Indicazioni di montaggio per pulegge di rinvio 532 0158 10 e 532 0189 10

532 0158 10 (vecchio)
532 0189 10 (nuovo)

Versione 05.2008
INA 0008

Figura 1: 532 0158 10 (vecchia versione)

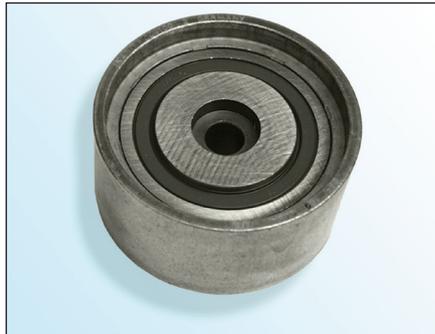
La puleggia di rinvio **532 0158 10** è stata sostituita dalla **532 0189 10**.
Per montare il galoppino è **necessario** utilizzare la vite contenuta nella confezione.

La puleggia di rinvio **532 0158 10** deve essere montata con una vite a esagono cavo con una filettatura di **40 mm**.

La puleggia di rinvio **532 0189 10** deve essere montata con una vite a esagono cavo con una filettatura di **30 mm**.

L'utilizzo di una vite errata potrebbe danneggiare il motore!
